3m dish-6-1208 縮尺 1/10

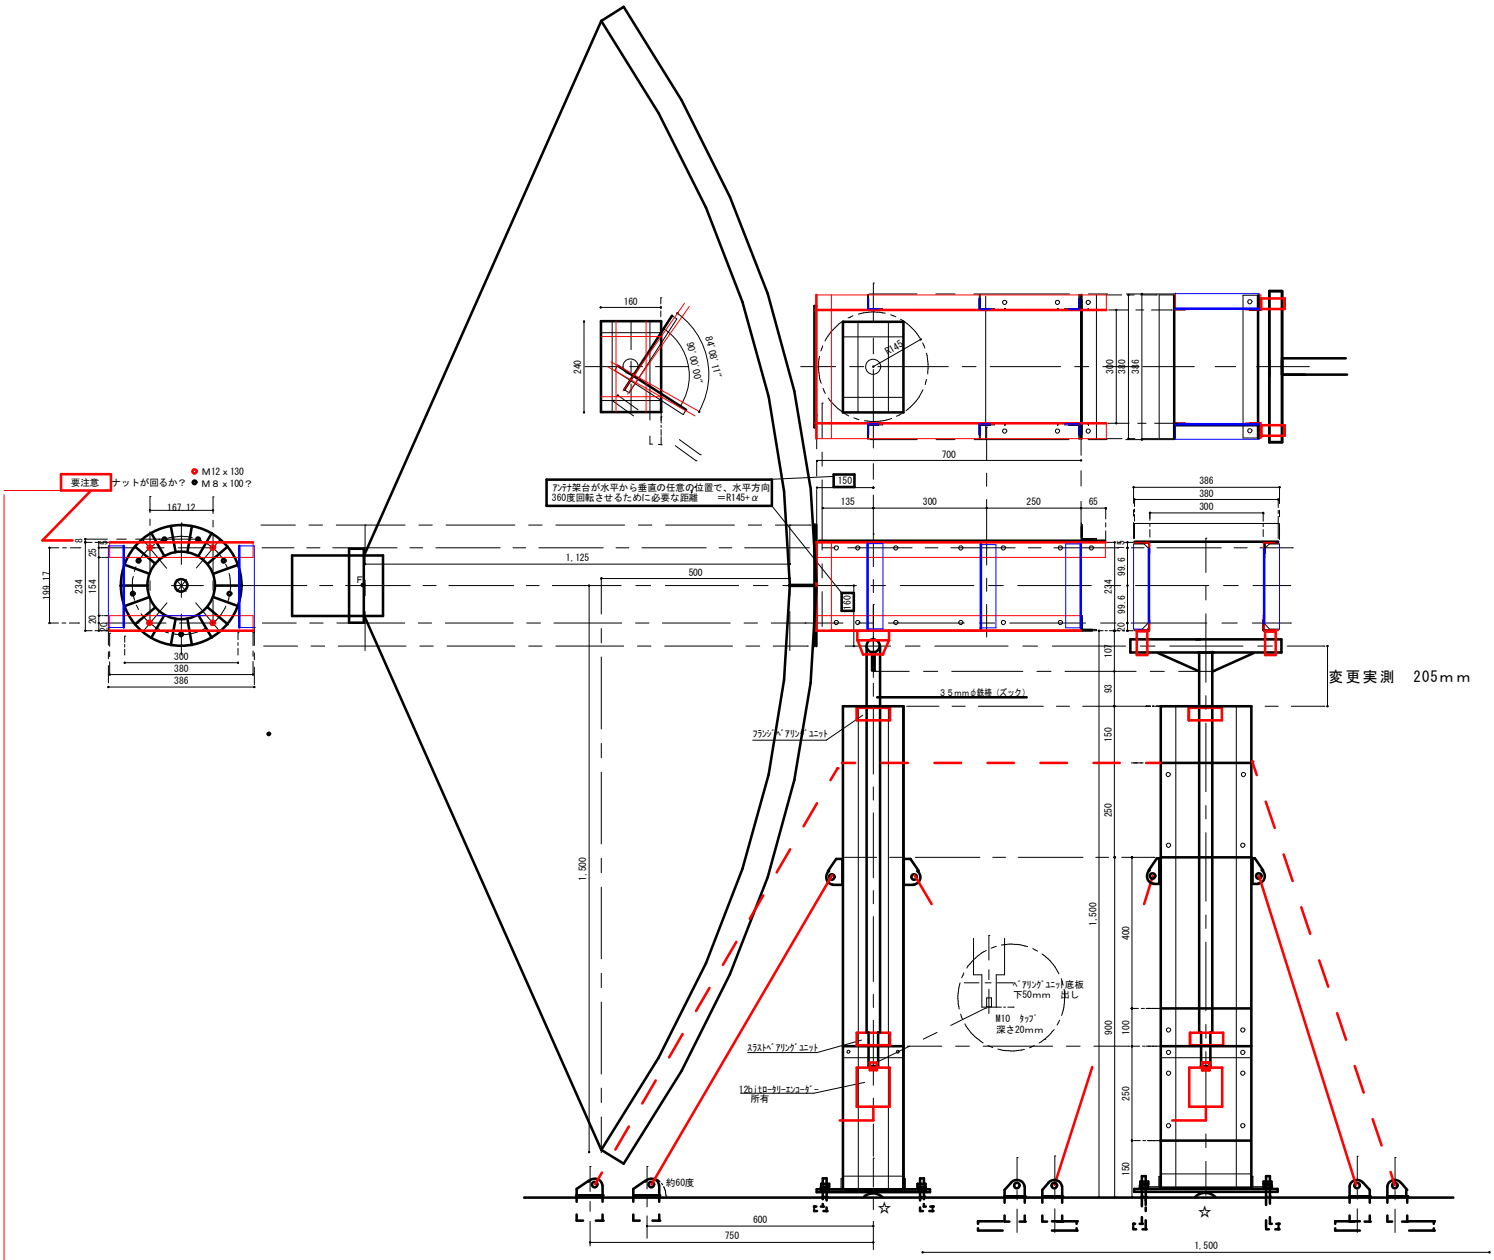
山形鋼3 x 30 x 30を3 x 40 x 40に書き直し

要注意 ナットが回るか？ ● M12 x 130 ● M 8 x 100？

最大風速20m/sのとき、パラボラを3mφの円盤として風圧を概算すると、約1トンの横風をうけることになる。

素人の考えでは、赤線の鉄筋が必要と考えます。

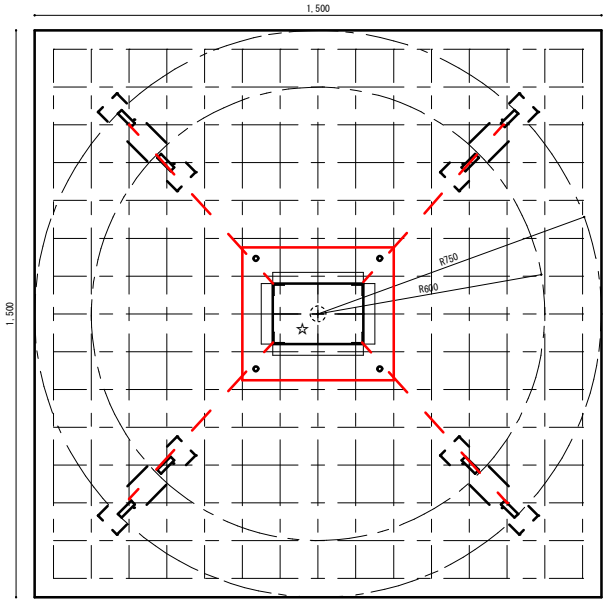
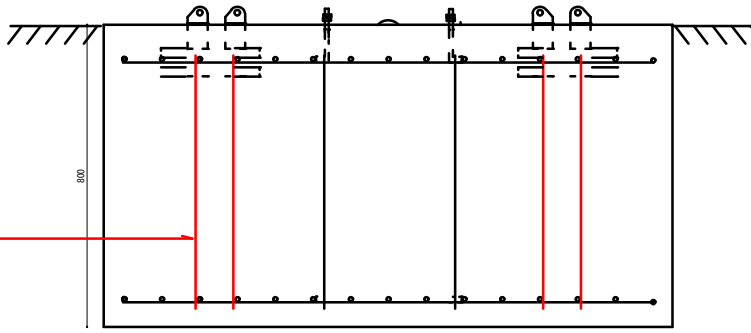
☆
このコンクリート饅頭は、将来地盤が傾いたとき、垂直を立て直すときに威力を発揮する。
